Dato: 19. maj 2022
Sagsnr.: 22/8364
CPR/CVR-nr.:
34382808

Ikke godkendelsespligtig ændring af tidligere godkendt projekt

Vejen Kommune har behandlet anmodning om ændring af det tidligere godkendte anlæg på Grænsevej 1A, 6660 Lintrup.

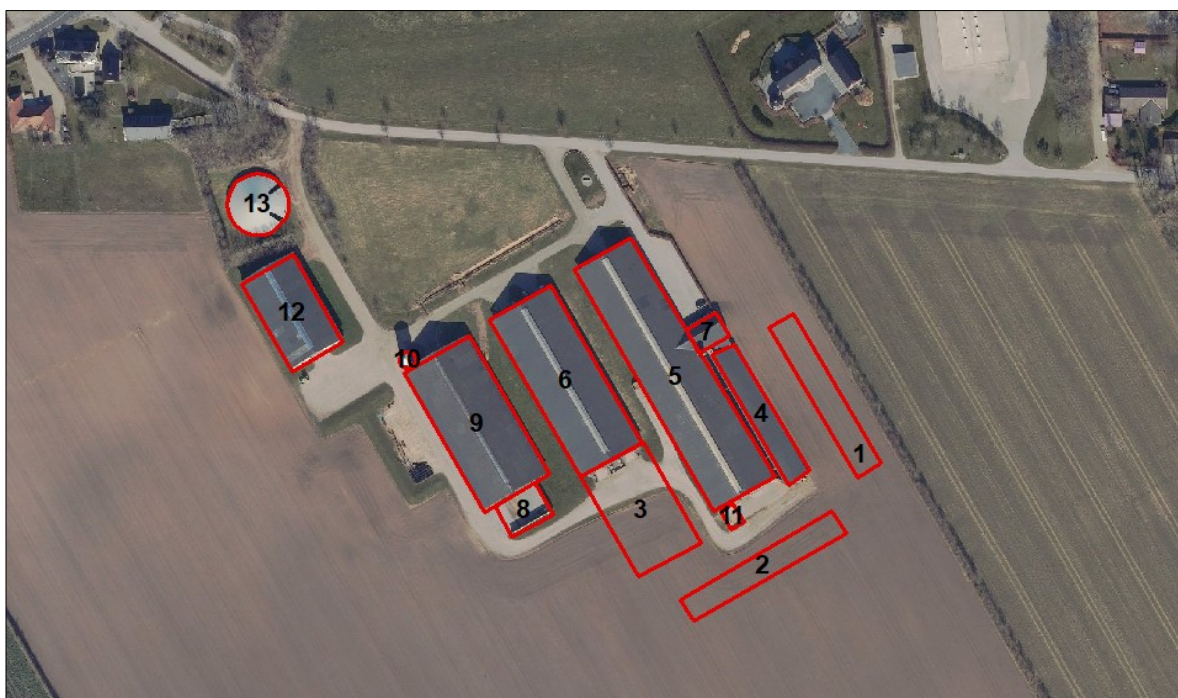
- Starterstald med dybstrøelse opføres ikke.
- Forlængelse af mellemstald bliver kortere end først ansøgt. Den var ansøgt med både sengestald med linespil og dybstrøelse, men opføres uden dybstrøelsesdelen. Mellemstalden forlænges med 36 m, i stedet for de oprindelige 50 m.
- Der opføres en ny stald med dybstrøelse med gavl mod mellemstalden. Stalden vil få samme bredde og højde som mellemstalden og opføres i samme materialer. Stalden bliver 29 m bred og 49 m lang.

Nedenstående figurer og tabeller viser den tidligere godkendte placering af staldene og den nye ønskede placering.

I godkendelsen fra 2017 skulle der i forlængelsen af mellemstalden (nr. 3 på figur 1) være både dybstrøelse og spalter. I den ansøgte ændring samles dybstrøelsen fra mellemstalden og starterstalden (nr. 1*/2* på figur 1) i den nye stald 1 (nr. 1 på figur 2), således at der ikke skal være dybstrøelse i mellemstalden (nr. 3 på figur 2).
